نمونه گزارش کار آموزشی نظارت بر لوله کشی گاز طبیعی (مبحث ۱۷ مقررات ملی ساختمان ایران)

جناب آقای مهندس جعفر طباطبایی
استاد محترم کارآموزی نظارت بر لوله کشی گاز طبیعی
موضوع : گزارش بازدید شماره یک مورخ -----

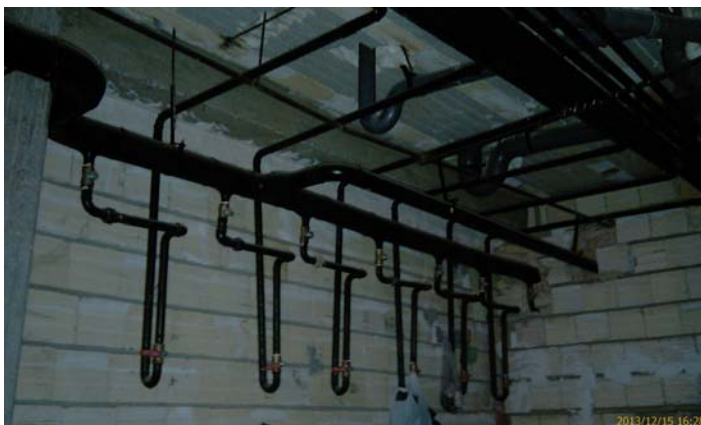
۴- قطر کلکتور از فرمول $D = [(d_1)^2 + (d_2)^2 + (d_3)^2 + \dots + (d_n)^2]^{1/2}$ محاسبه می گردد که در این فرمول D قطر کلکتور و d قطر انشعابات خروجی گرفته شده از کلکتور می باشد. عدد حاصله می بایست به سمت سایز مجاز بالاتر گرد شود. معمولا برای ۱۶ عدد انشعاب به قطر ۱ اینچ سایز کلکتور با محاسبات فوق ۴ اینچ می باشد. در این

ساختمان که ۲۰ عدد کنتور دارد سایز محاسبه شده ۴/۵ اینچ می شود که می بایست لوله ۵ اینچ برای آن لحاظ گردد که طبق بازدید به عمل آمده سایز کلکتور صحیح اجرا شده بود.

۵- انشعابات گرفته شده از کلکتور می بایست کاملاً شاقول و با زاویه ۹۰ درجه اجرا گردد. در این پروژه برخی از انشعابات کمی از حالت شاقول خارج بود که می بایست اصلاح گردد. همچنین فاصله هر دو انشعاب بر روی کلکتور برای کنتور G4 (مشابه کنتورهای این ساختمان) نباید از ۵۰ سانتیمتر کمتر باشد که به درستی رعایت شده بود.

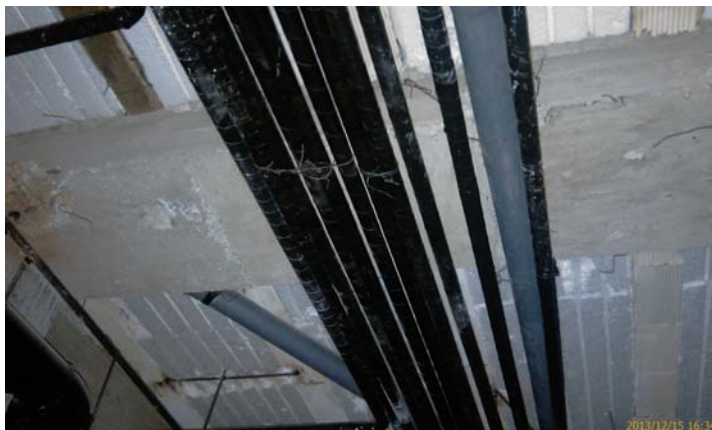
۷- محل قرار گرفتن لوله گاز بر روی ساپورت می بایست حتماً از داخل غلاف PVC عبور نماید که در این پروژه رعایت نشده بود و بنا به دستور ناظر مقرر شد اصلاح گردد.

۸- استفاده از سیم فولادی جهت ساپورت لوله های گاز اکیداً ممنوع است زیرا موجب تخریب نوار پرایمر لوله ها در طول زمان می گردد. در این پروژه در برخی از نقاط لوله کشی این مورد رعایت نشده بود که بنا به دستور ناظر مقرر شد اصلاح گردد.

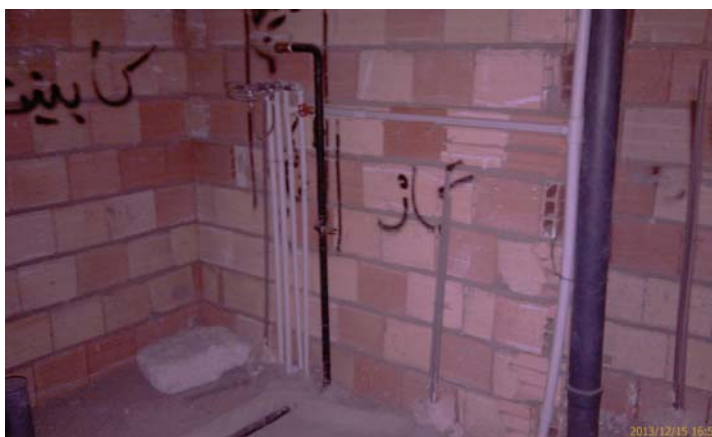
۱۱- دریچه های تامین هوای احتراق برای پکیج گازسوز می بایست بر اساس مفاد مبحث ۱۷ مقررات ملی ساختمان ایران تامین شده باشد. همچنین محل و قطر دودکش ها می بایست مطابق مقررات فوق به دقت کنترل گردد. دودکش های پکیج می بایست دارای حداقل قطر ۱۵ سانتیمتر بوده و با ۱ اینچ عایق پشم شیشه یا پشم سنگ عایقکاری گردد. در این ساختمان محل دریچه های ورود هوای احتراق پکیج ها به درستی رعایت نشده بود که بنا به دستور ناظر می بایست اصلاح گردد.
